Vorhabenbezogener Bebauungsplan „Solarpark Altbensdorf“ sowie 4. Änderung des Flächennutzungsplanes der Gemeinde Bensdorf (Amt Wusterwitz)

- Entwurf vom 26.01.2024

Hier: erneute Beteiligung gem. § 4a Abs. 3 BauGB sowie Abstimmung mit den Nachbargemeinden gem. § 2 Abs. 2 BauGB

Stellungnahme der Unteren Naturschutzbehörde (UNB) vom 21.03.2024:

Abb.1: Zuarbeit Gemeinde Milower Land

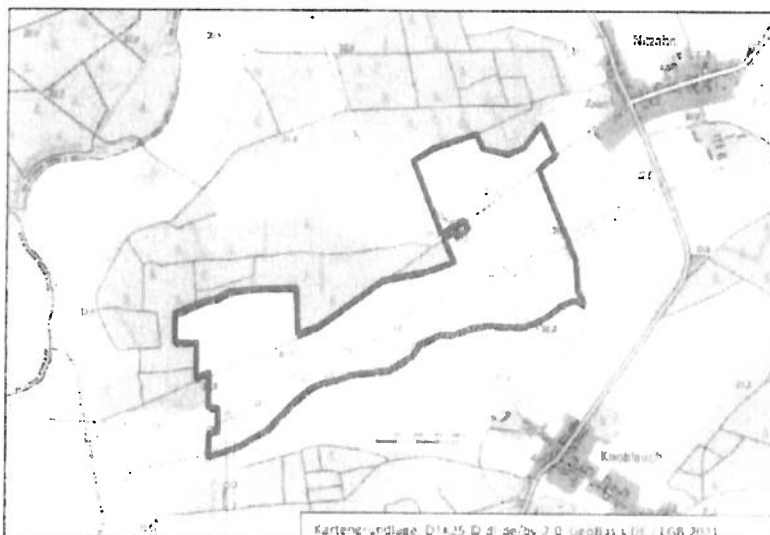
Nach Angaben der Gemeinde Milower Land wird auch der im Umweltbericht zum Solarpark Altbensdorf dargestellte Ausweichkorridor zwischen Knoblauch und Nitzahn mit dem Öko-Solarpark Nitzahn-West (siehe Abb. 1) überplant. Die Gemeinde Bensdorf selbst plant den Solarpark Dunke (siehe Abb. 2). Damit würde auch der zentrale Ausweichkorridor in seiner Breite erheblich reduziert.

Die untere Naturschutzbehörde der Stadt Brandenburg an der Havel (UNB) fordert daher, die Wander- und Wildtierkorridore nochmals zu prüfen und in Abstimmung mit den beiden Kommunen, beiden Landkreisen und der kreisfreien Stadt Brandenburg an der Havel ein Konzept zu entwickeln, das die ökologische Wirksamkeit des Wanderkorridors als Ziel des Landschaftsprogramms sicherstellt. Soweit der Korridor bereits jetzt nicht mehr umfänglich seine Funktion erfüllt, ist es umso wichtiger, zukünftige Beeinträchtigungen auszuschließen. Aus Sicht der UNB würde ein solcher Zustand zur Unzulässigkeit der Planungen führen.
